COMMUNAUTE DE COMMUNES  
MAREMNE ADOUR COTE SUD

# PLAN LOCAL D'URBANISME INTERCOMMUNAL

## PROJET DE MODIFICATION N° 4

### Notice explicative du projet

Avant **Après**

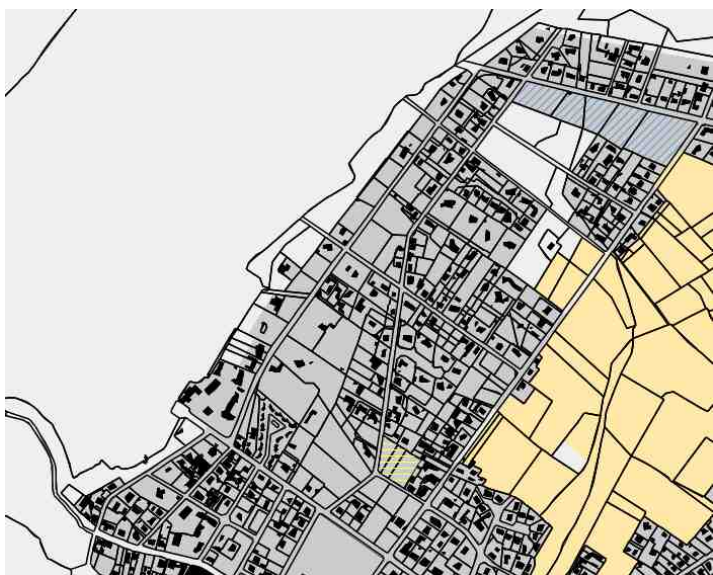
Ces modifications entraînent les modifications des plans règlementaires 3.2.1 à 3.2.11

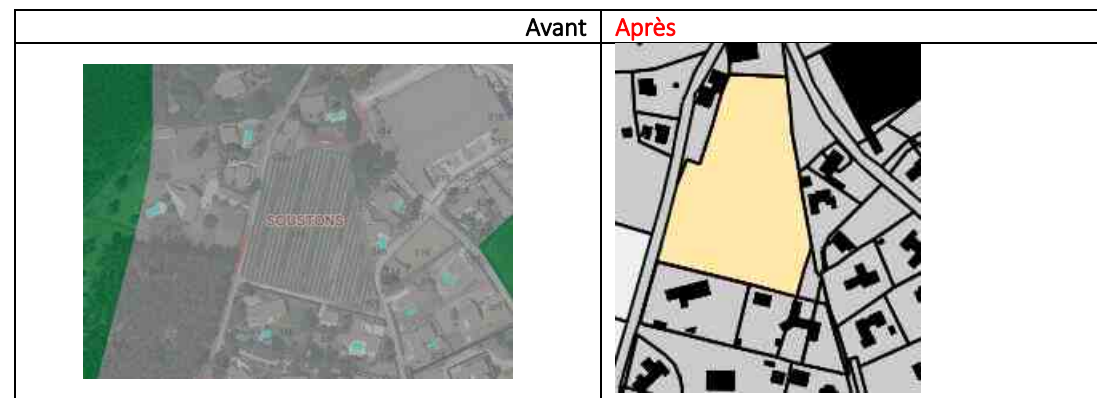
→ **Objectif** : Volonté de la commune de préserver l'activité agricole présente sur la parcelle BM159 de zone Urbaine vers une zonage Agricole.

Parcelles concernées : AW29, AW16 et AW89

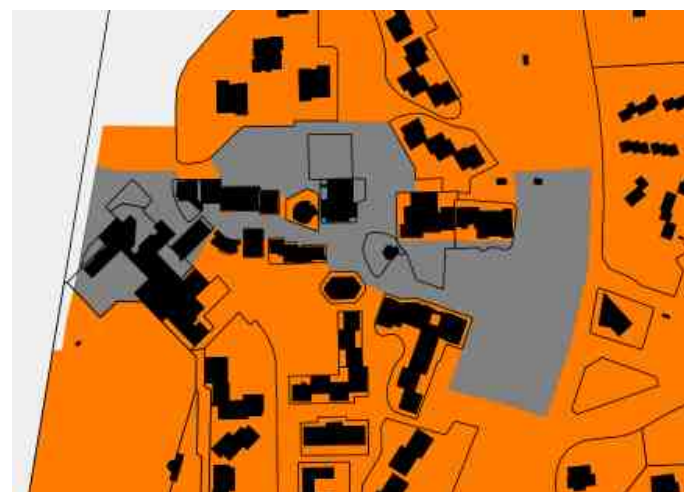
Ces modifications entraînent la modification du plan 3.2.3 (recul par rapport aux voies et emprises publiques)

Parcelle concernée : AH294

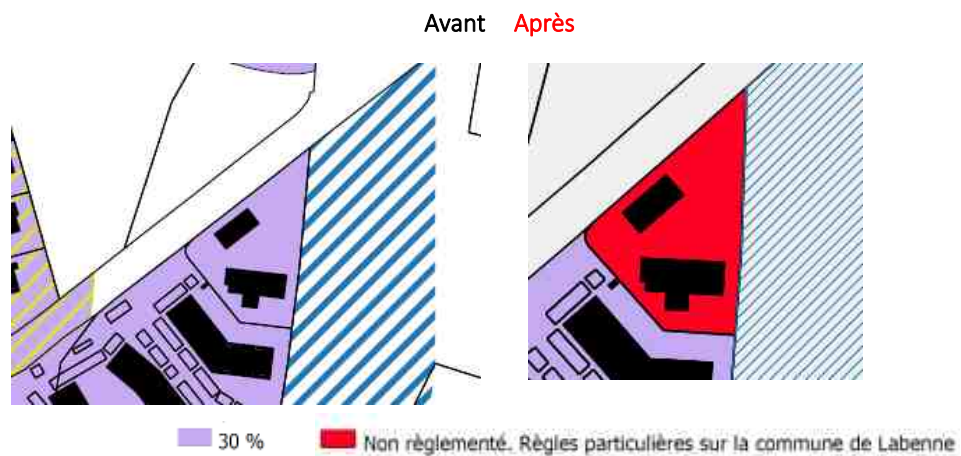
→ **Objectif** : Suite à la réduction du périmètre de l'OAP du Penon lors de la modification n°3 du PLUi, les règles n'ont pas été définies sur ce secteur. Les secteurs sortis de l'ancien périmètre de l'OAP vont se voir attribuer les règles de recul par rapport aux limites séparatives des parcelles environnantes.

Cette modification entraîne la modification du plan 3.2.5 (emprise au sol).

Parcelle concernée : AK0064

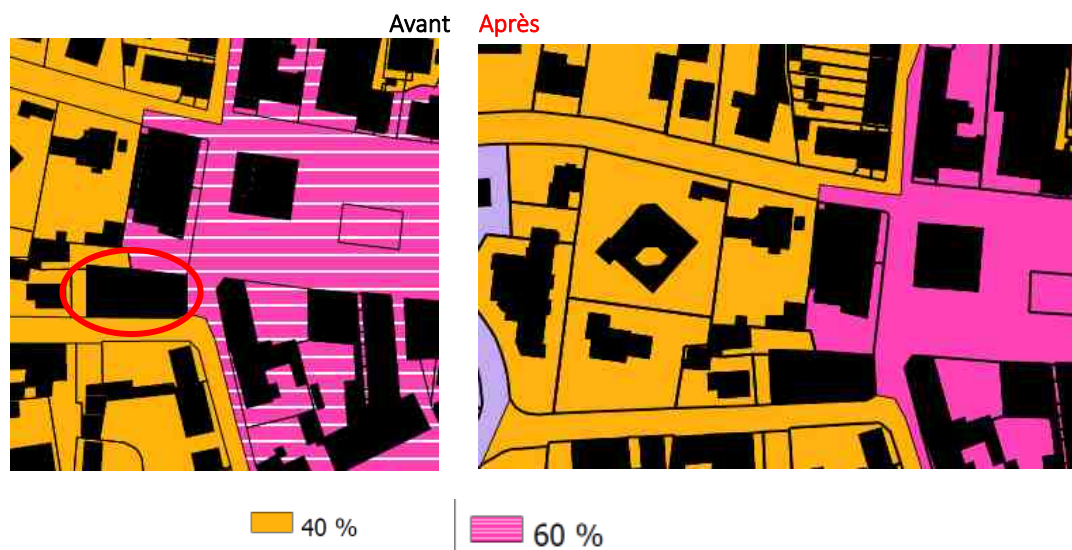
→ **Objectif** : Passer ces parcelles de 60% d'emprise au sol à 20% en cohérence avec les parcelles environnantes. Cette emprise au sol maximale autorisée est élevée et s'appliquait lorsque ce site était identifié à vocation économique. Dans le cadre de la modification n°3 du PLUI, la cessation d'activités a amené un classement en secteur résidentiel, avec une emprise au sol à adapter en conséquence, conformément au tissu urbain environnant.

Cette modification entraîne la modification du plan 3.2.5 (emprise au sol)

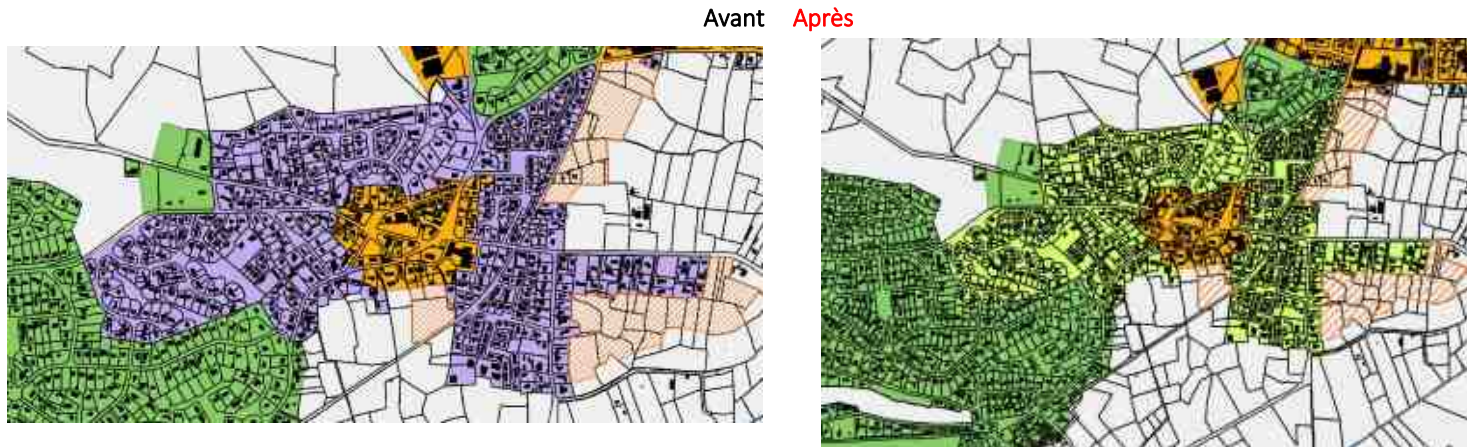
→ **Objectif** : Afin d'être en cohérence avec le SPR, l'emprise au sol à Soorts afin de passer de 30% à 20% d'emprise au sol.

Cette modification entraîne la modification du plan 3.2.5 (emprise au sol)

## ATLAS DES ZONES INONDABLES

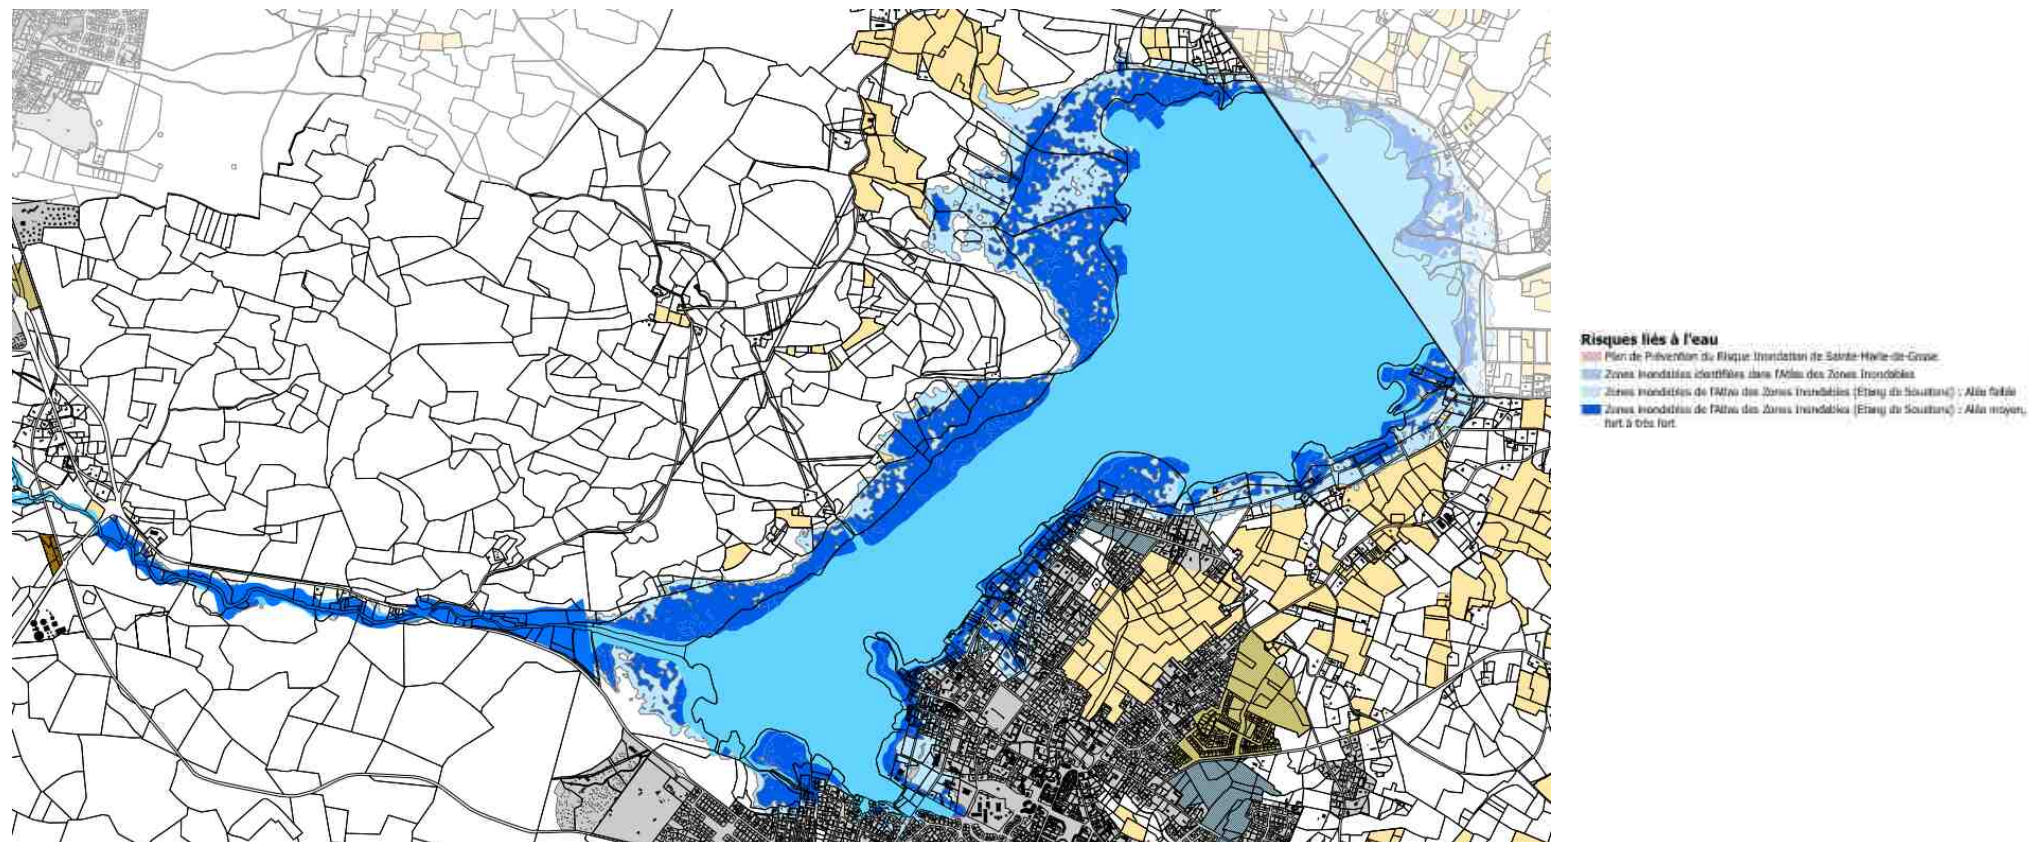
→**Objectif** : Intégration de l'Atlas des Zones Inondables autour du courant et de l'étang de Soustons transmis par les services de la Direction Département des Territoire et de la Mer (DDTM). En cohérence avec le rétro-zonage (zone U vers zone N) autour de l'étang de Soustons.

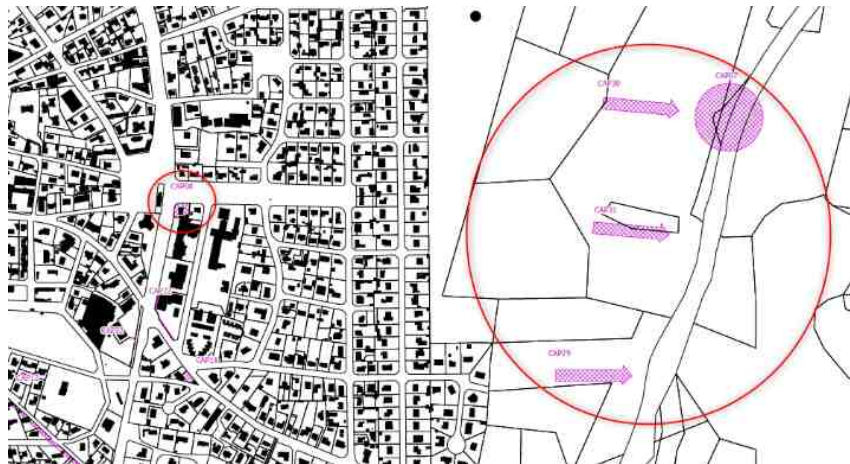
→ **Objectif** : Suppression de 5 emplacements réservés :

- \* CAP07 suite à la réalisation du giratoire
- \* CAP29, CAP30, CAP31 suite à l'abandon du projet de ZACOM
- \* CAP08 : Projet Rayon Vert concernant la réalisation de 95 logements sociaux.

## LABENNE

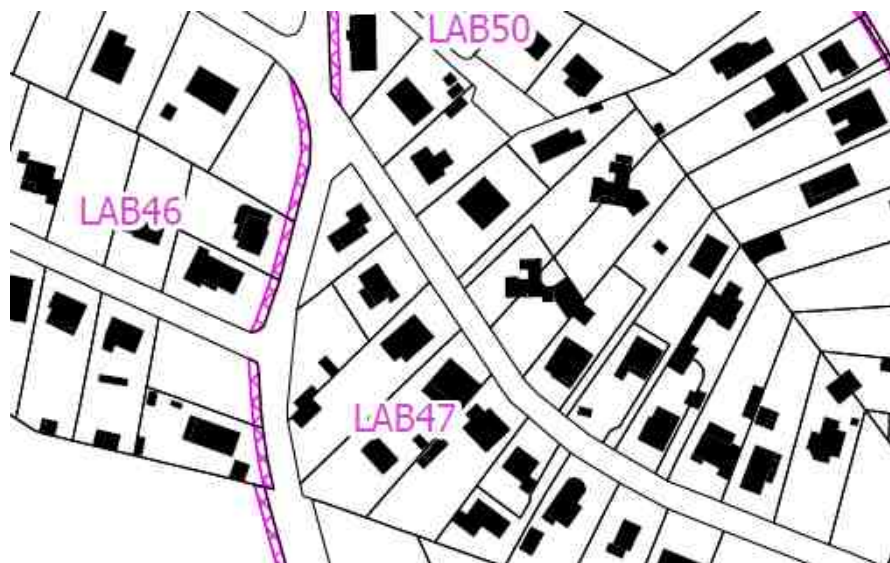
→ **Objectif** : Réduction de l'emplacement réservé LAB46 en terme de largeur afin de passer de +3mètres à + 1 mètres d'emprise.  
L'emplacement réservé va passer d'une surface de 256.26 m<sup>2</sup> à 90m<sup>2</sup>.

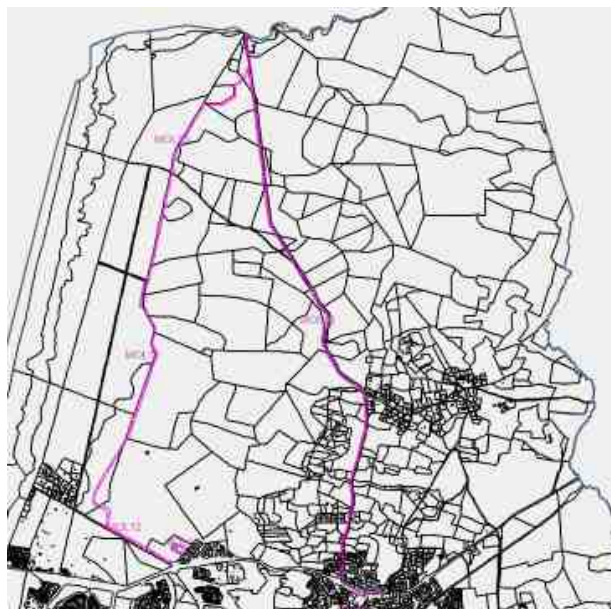
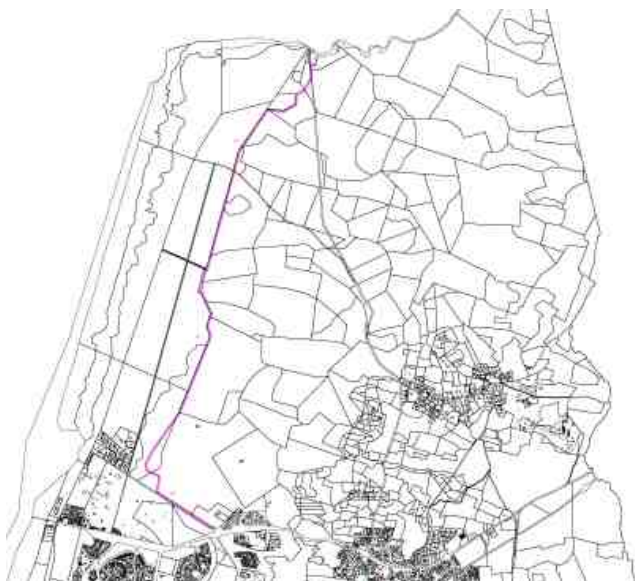
→ **Objectif** : Création d'un emplacement réserver **MOL16** à destination d'une piste cyclable le long de la route de Pichelèbe. La piste cyclable partira du bourg de la commune en longeant la route départementale D328 afin de pouvoir relier le pont de Pichelèbe situé au Nord de la commune.

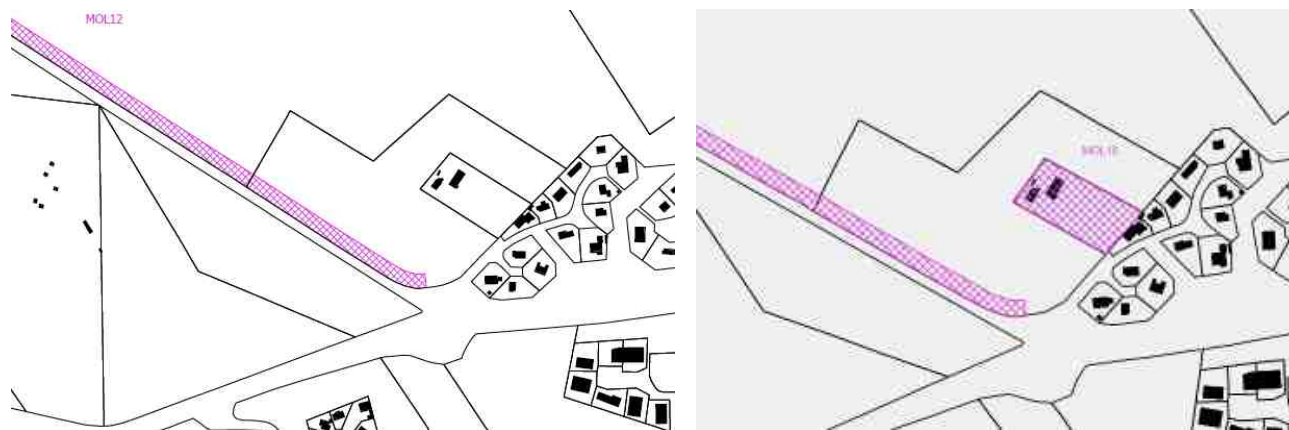
→ **Objectif** : Création d'un nouvel emplacement réservé (MOL15) sur une parcelle bâtie (n°BK39) située zone Urbaine. Le projet envisagé concerne la transformation de la maison forestière en un lieu d'accueil du public, dédié à la sensibilisation à l'environnement.

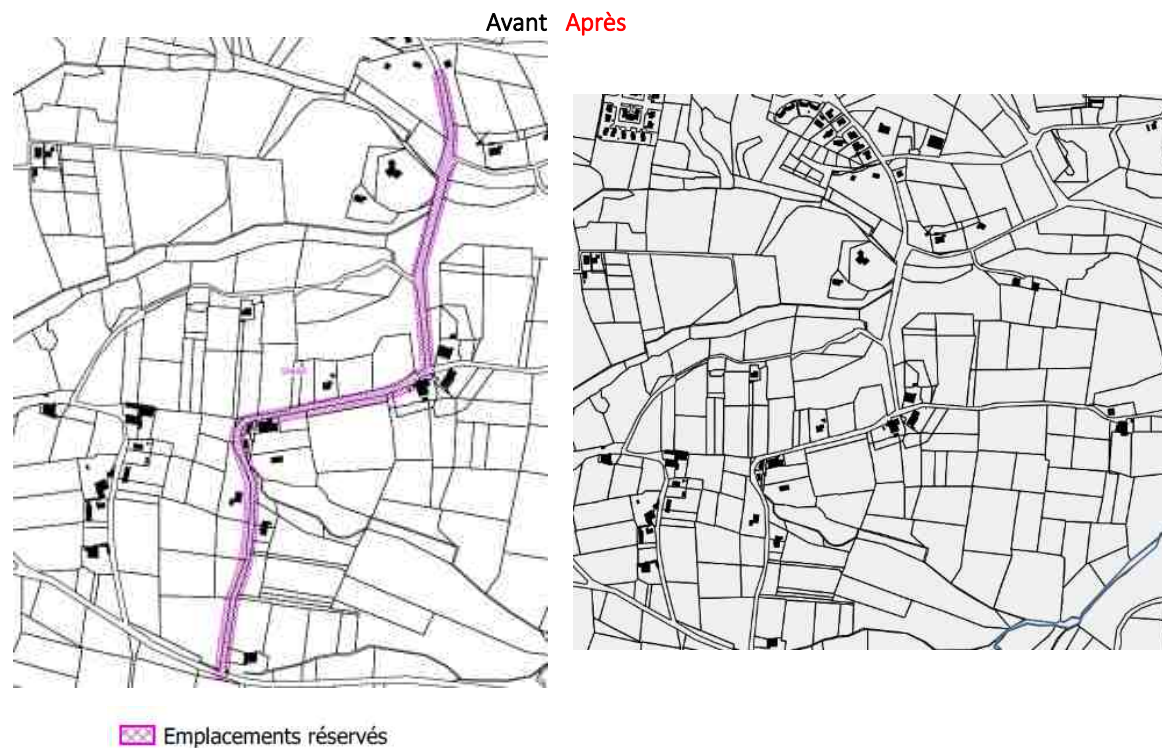
→ **Objectif** : Supprimer l'emplacement réservé **SMH05** destiné à un élargissement de la voie pour sécurisation de la route des vigneron.

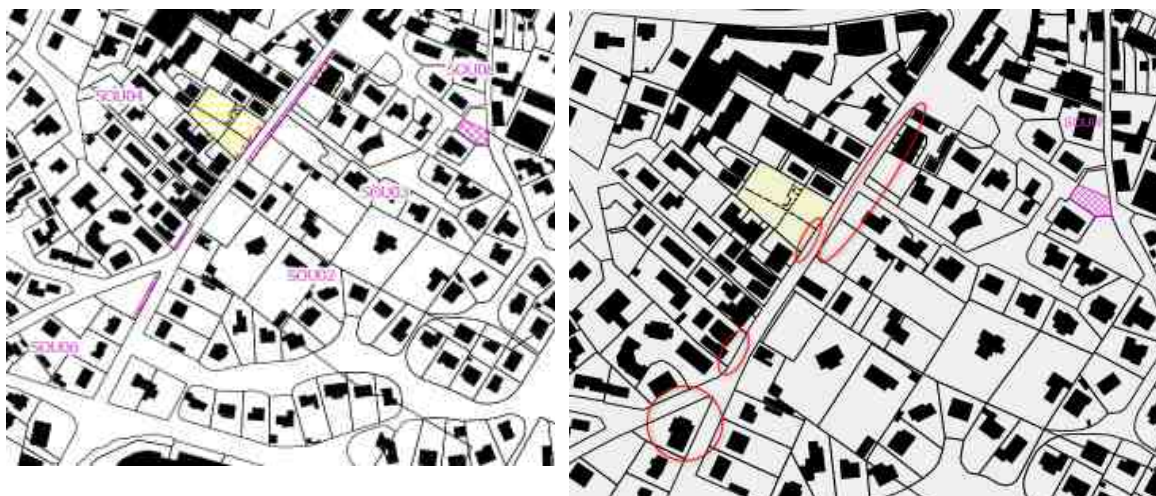
→ **Objectif** : Suite à la réalisation des aménagements par la commune les emplacements réservés n°2, n°3, n°4 et n°6 seront supprimés. Ils sont situés Avenue du Maréchal Lattre de Tassigny

Avant Après

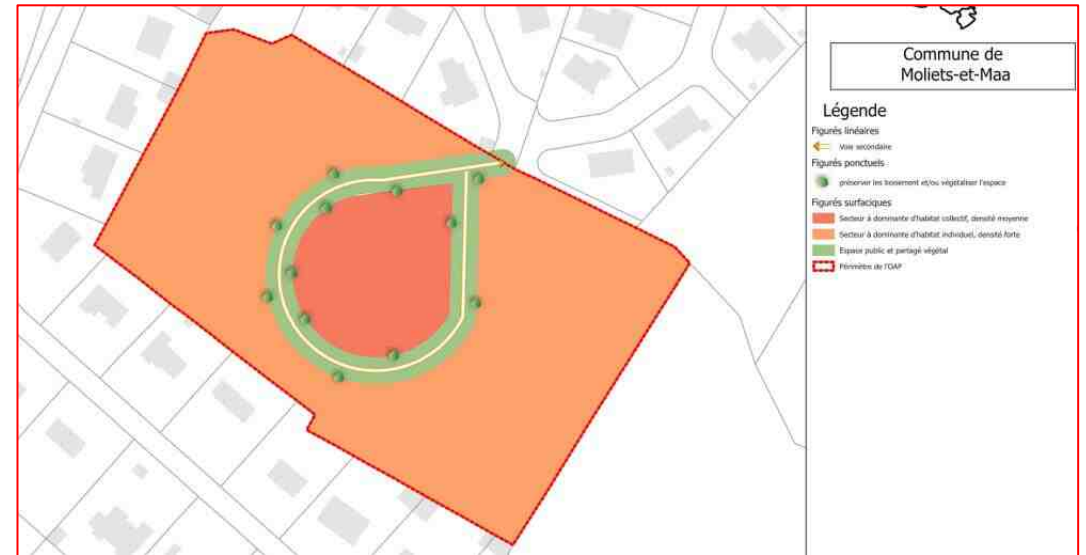
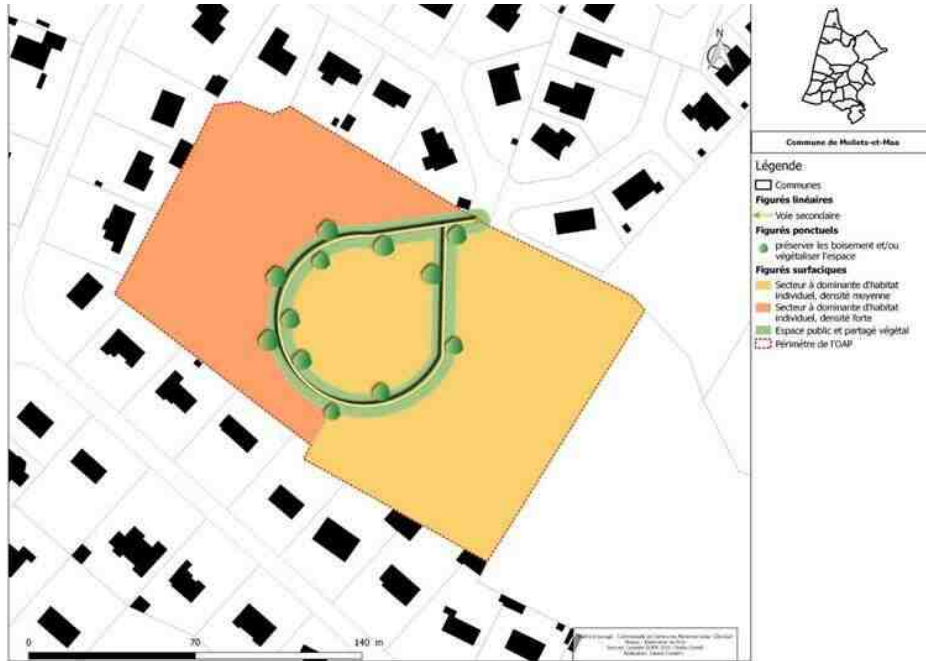
→ Objectifs / Modifier le schéma d'aménagement de l'OAP n°3, afin de garantir une bonne insertion des petits collectifs dans les tissus urbains existants, caractérisés par de l'individuel pur ou groupé. L'implantation de petits collectifs se fera en cœur d'opération.

Avant **Après**

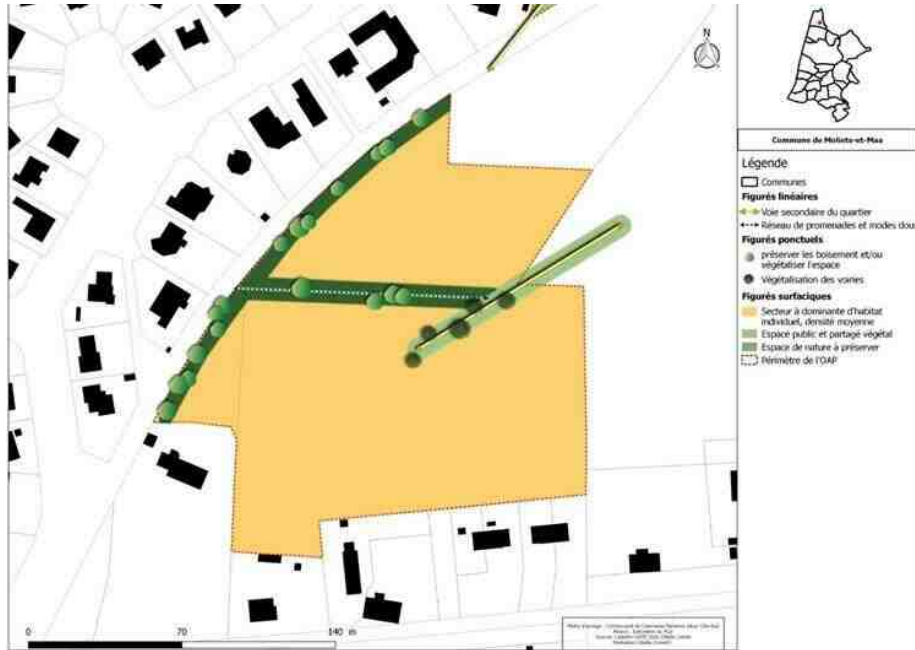
→ **Objectifs** / Modification du schéma d'aménagement de l'OAP n°5 afin de favoriser une mixité des formes urbaines proposées, allant du petit collectif, à la maison accolée jusqu'au pavillon. De ce fait une mixité d'habitat collectif et individuel à densité moyenne sera permise au sein de ce secteur d'OAP.
